4138R/L TOYOTA ダイナリヤコンビネーションランプ コード仕様変更

【コード仕様変更】

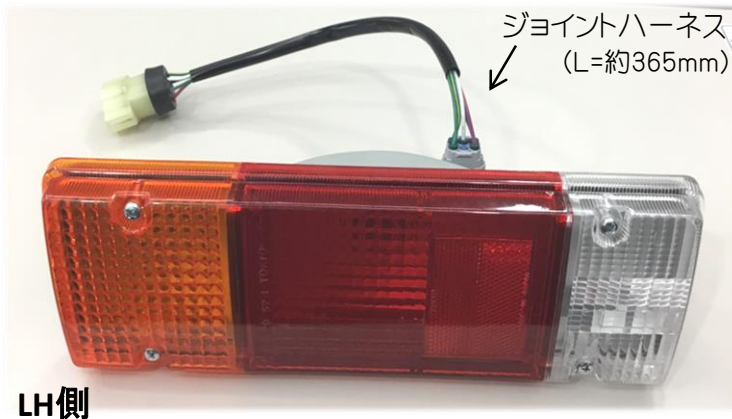
販売数減少の為、協力会社より
ASSY品が製造中止となりますが、
コネクタ違いの既存製品(4149R/L)に
4138用ジョイントハーネスを装着し販売継続致します。
大変恐縮ではございますが、ジョイントハーネス
装着の為、価格の改訂を御案内させていただきます。

ランプ内専用コネクタの装着仕様変更
既存製品(4149R/L)+4138用ジョイントハーネス
装着により、従来品に対し、
ランプからコネクタまでの距離が長くなります。

ジョイントハーネス ※ジョイントハーネスの長さ分、余長となりますので、
(L=約365mm) ランプ装着時は余長処理を確実に施して下さい。

4138用コネクタですので、従来通りの接続が可能です。
